「福島第一原子力発電所第1号機、第2号機及び第3号機の原子炉内温度計並びに原子炉格納容器内温度計の信頼性評価について」の一部補正について

平成28年9月1日
東京電力ホールディングス株式会社

先にご報告した「福島第一原子力発電所第1号機、第2号機及び第3号機の原子炉内温度計並びに原子炉格納容器内温度計の信頼性評価について」を下記の通り補正致します。

・24ページ 添付資料4 1～3号機 R P V / P C V 温度トレンド【2号機 R P V 周辺温度計(上部)】

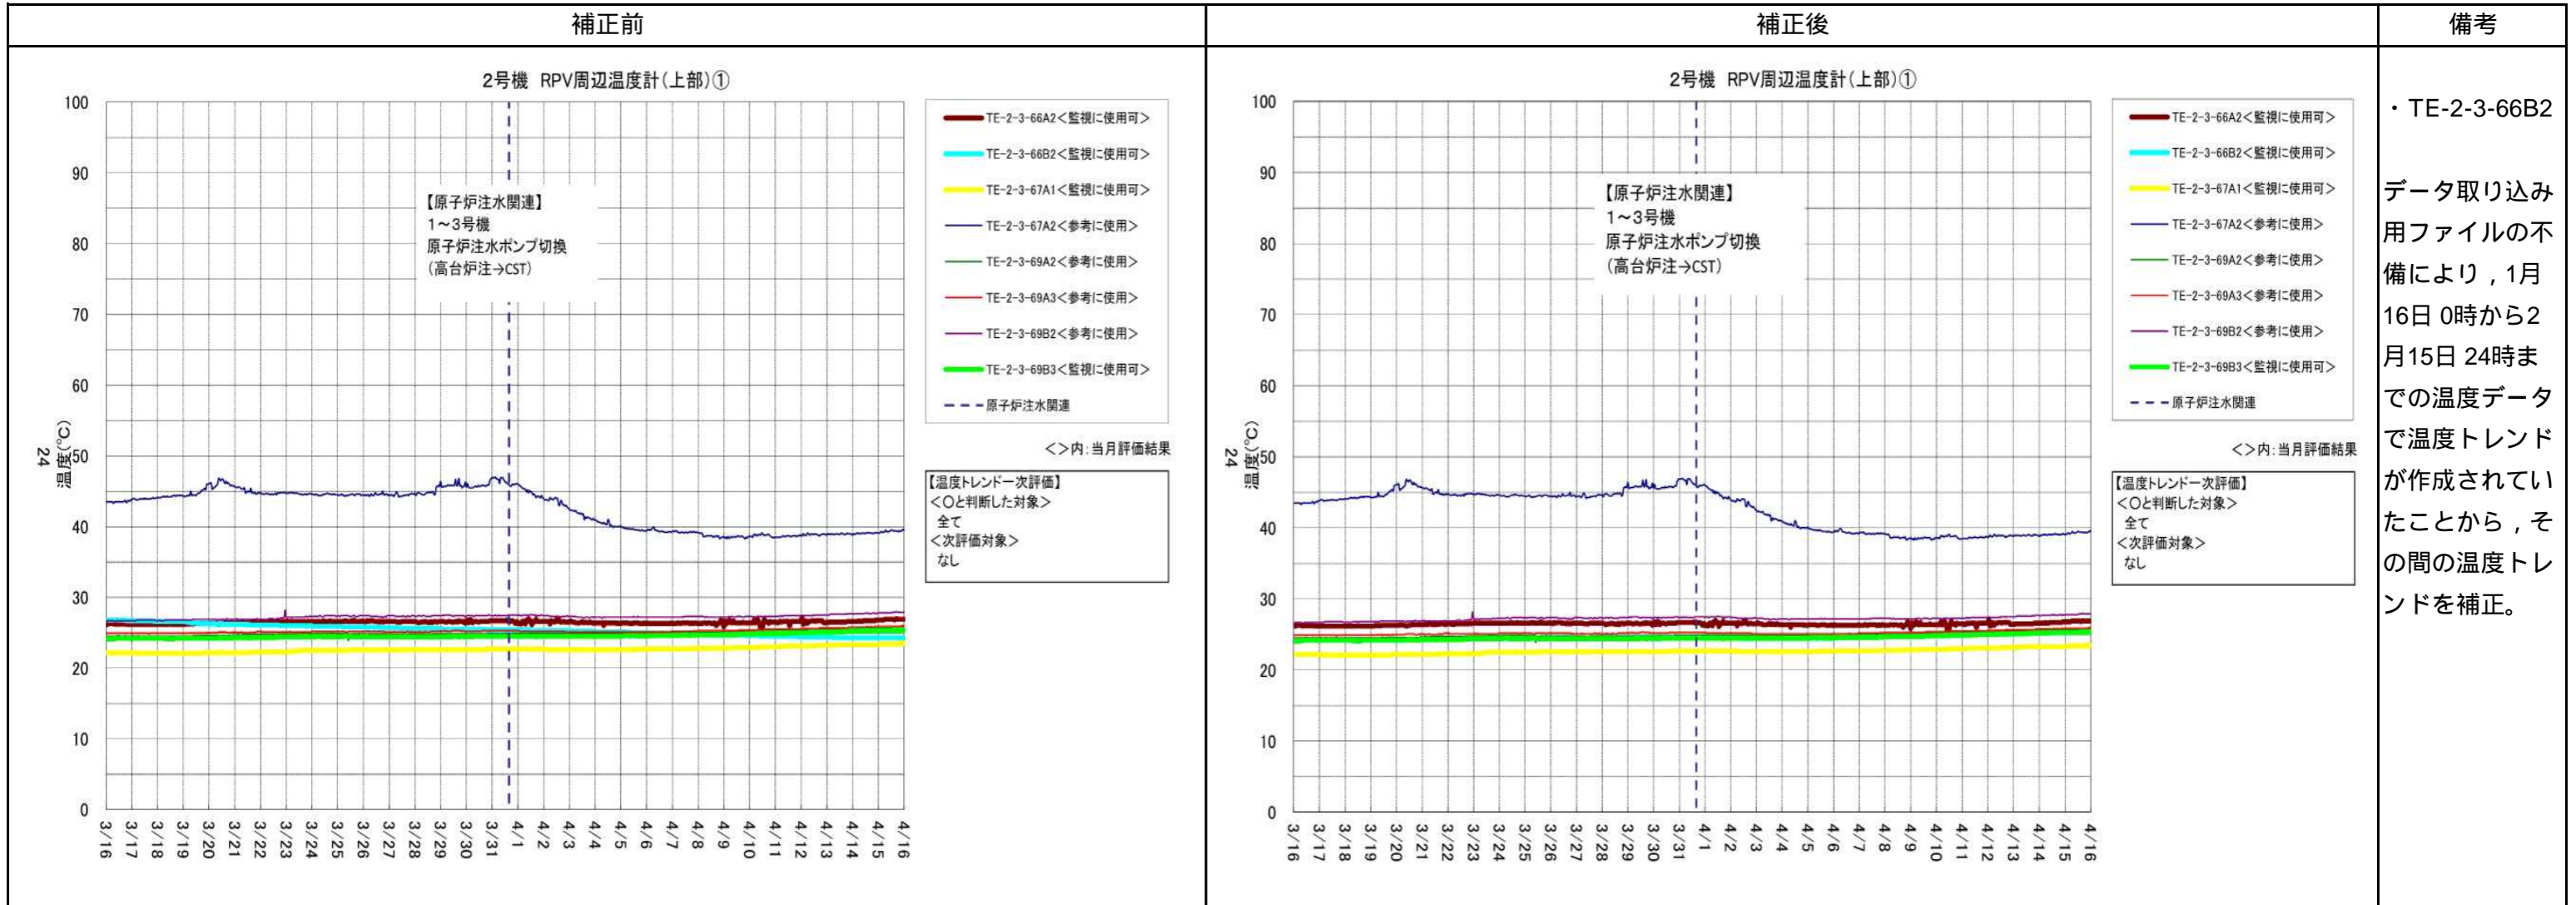
補正前	補正後	備考
<p style="text-align: center;">2号機 R P V 周辺温度計(上部)①</p>	<p style="text-align: center;">2号機 R P V 周辺温度計(上部)①</p>	<p>・ TE-2-3-66B2</p> <p>データ取り込み用ファイルの不備により、1月16日0時から2月15日24時までの温度データで温度トレンドが作成されていたことから、その間の温度トレンドを補正。</p>

・24ページ 添付資料4 1~3号機 RPV/PCV温度トレンド【2号機 RPV周辺温度計(上部)】

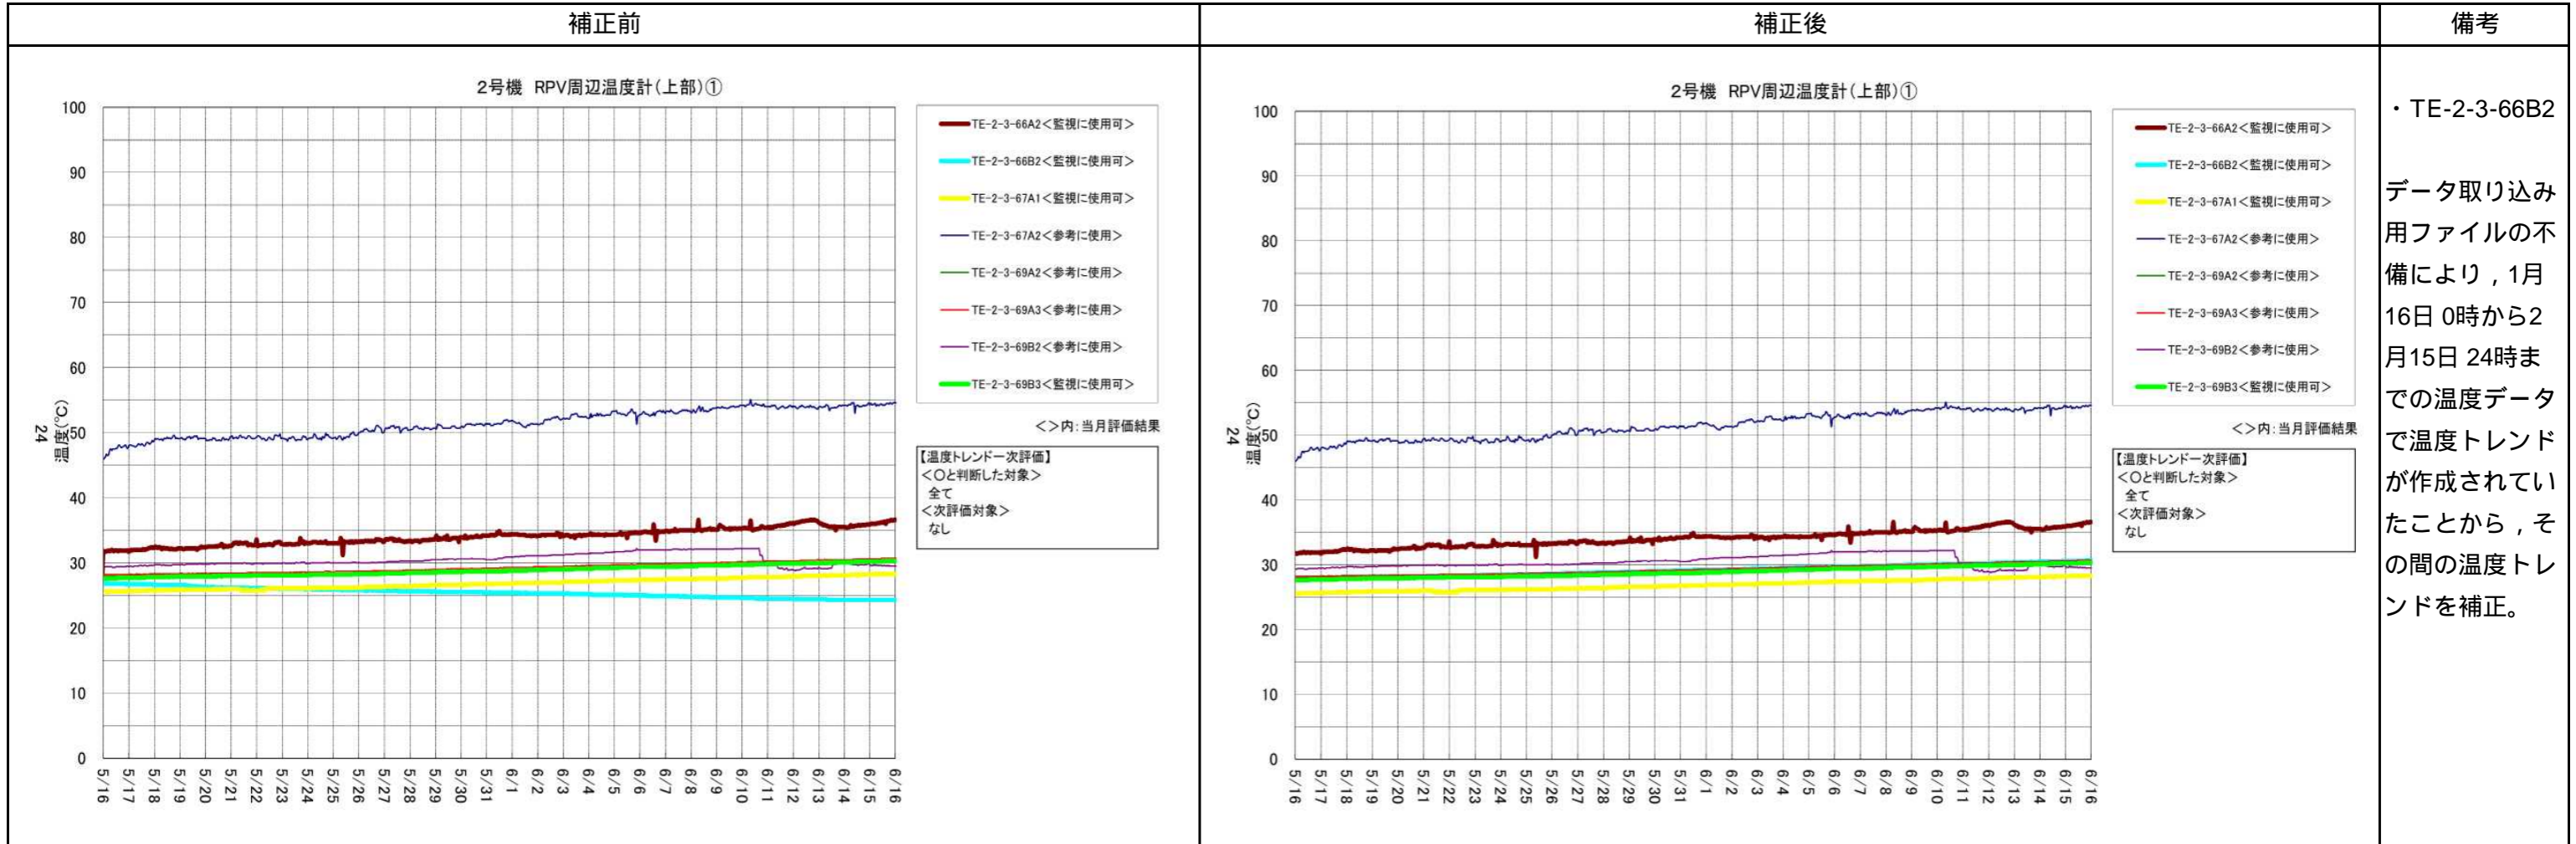
補正前	補正後	備考
<p style="text-align: center;">2号機 RPV周辺温度計(上部)①</p> <p style="text-align: right;"> <small>TE-2-3-66A2<監視に使用可></small> <small>TE-2-3-66B2<監視に使用可></small> <small>TE-2-3-67A1<監視に使用可></small> <small>TE-2-3-67A2<参考に使用></small> <small>TE-2-3-69A2<参考に使用></small> <small>TE-2-3-69A3<参考に使用></small> <small>TE-2-3-69B2<参考に使用></small> <small>TE-2-3-69B3<監視に使用可></small> </p> <p style="text-align: right;"> <small><>内: 当月評価結果</small> <small>【温度トレンド一次評価】</small> <small><Oと判断した対象></small> <small>全て</small> <small><次評価対象></small> <small>なし</small> </p>	<p style="text-align: center;">2号機 RPV周辺温度計(上部)①</p> <p style="text-align: right;"> <small>TE-2-3-66A2<監視に使用可></small> <small>TE-2-3-66B2<監視に使用可></small> <small>TE-2-3-67A1<監視に使用可></small> <small>TE-2-3-67A2<参考に使用></small> <small>TE-2-3-69A2<参考に使用></small> <small>TE-2-3-69A3<参考に使用></small> <small>TE-2-3-69B2<参考に使用></small> <small>TE-2-3-69B3<監視に使用可></small> </p> <p style="text-align: right;"> <small><>内: 当月評価結果</small> <small>【温度トレンド一次評価】</small> <small><Oと判断した対象></small> <small>全て</small> <small><次評価対象></small> <small>なし</small> </p>	<p>・TE-2-3-66B2</p> <p>データ取り込み用ファイルの不備により、1月16日0時から2月15日24時までの温度データで温度トレンドが作成されていたことから、その間の温度トレンドを補正。</p>
